Denominació: Tarro 50 ml REFILL (T-22 REFILL)

Motiu informe: Informe dimensional del conjunt del nou tarro 50 ml refill. (RECARGABLE)

Motlle del tarro nou ref.2021 - 6 figures

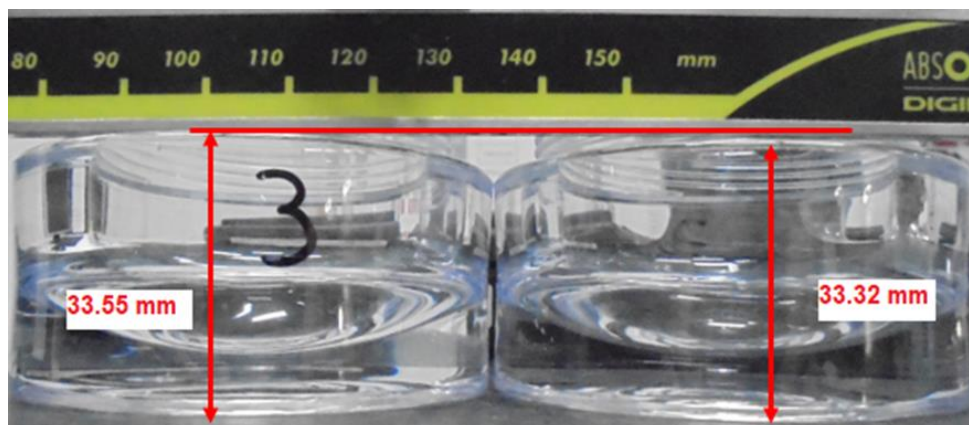
Informe dimensional: El plàmol que tenim no hi ha les ultimes modificacions realitzades.

En una mateixa figura, varia l'alçada, d'una banda a l'altre del tarro:

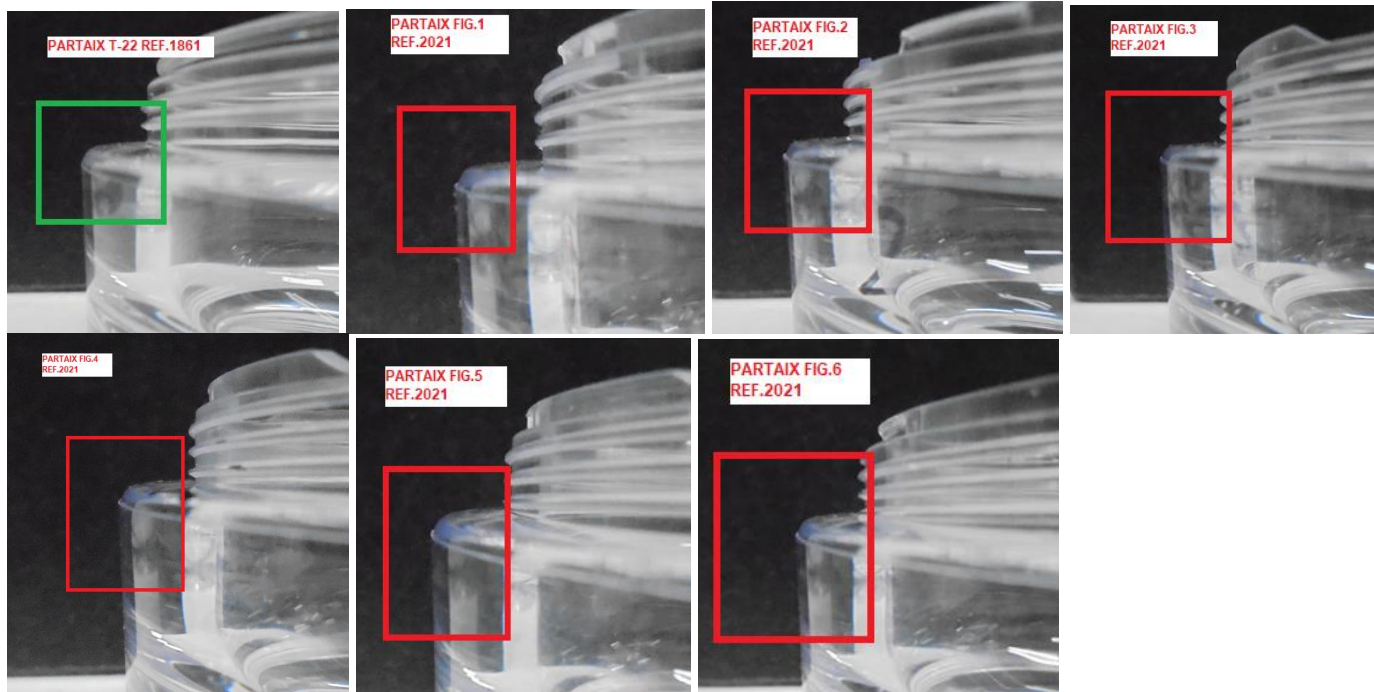
FIG.1	Retxupat lateral + retxup interior + gasos base + aro base cristal·litzat + cops a la base + picadetes a la base
FIG.2	Retxup interior + Aro base cristal·litzat + Rebava al punt injecció + picadetes a la base
FIG.3	Retxup lateral + retxup interior + gasos base + marques base + aro base cristal·litzat + una mica de rebava al punt injecció.
FIG.4	Retxup lateral + retxup interior + gasos base + marques base + aro base cristal·litzat + rebava al punt injecció.
FIG.5	Retxup interior + Aro base cristal·litzat + picadetes a la base
FIG.6	Retxup interior + Aro base cristal·litzat + picadetes a la base

Els partaix dels ombros no fan rebava, però no acaben d'estar ajustats 100%

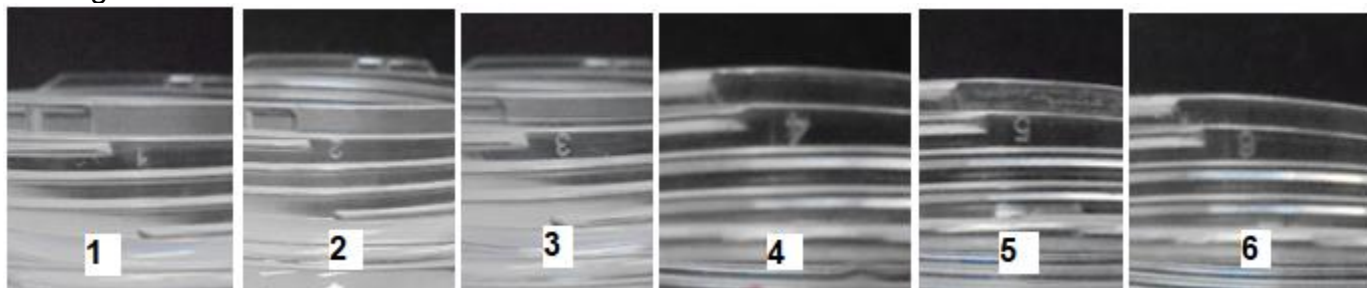
CUBILET 1	CUBILET 2
TARRO 1	No toca, rosca bé, ara es troba més el tope – Poc moviment.	No toca, rosca bé, ara es troba més el tope – Poc moviment.
TARRO 2	No toca, rosca bé, ara es troba més el tope - Poc moviment	No toca, rosca bé, ara es troba més el tope - Poc moviment
TARRO 3	No toca, rosca bé, ara es troba més el tope - Poc moviment	No toca, rosca bé, ara es troba més el tope - Poc moviment
TARRO 4	No toca, rosca bé, ara es troba més el tope – Poc moviment	No toca, rosca bé, ara es troba més el tope – Poc moviment
TARRO 5	No toca, rosca bé, ara es troba més el tope - Poc moviment	No toca, rosca bé, ara es troba més el tope - Poc moviment
TARRO 6	No toca, rosca bé, ara es troba més el tope - Poc moviment	No toca, rosca bé, ara es troba més el tope - Poc moviment
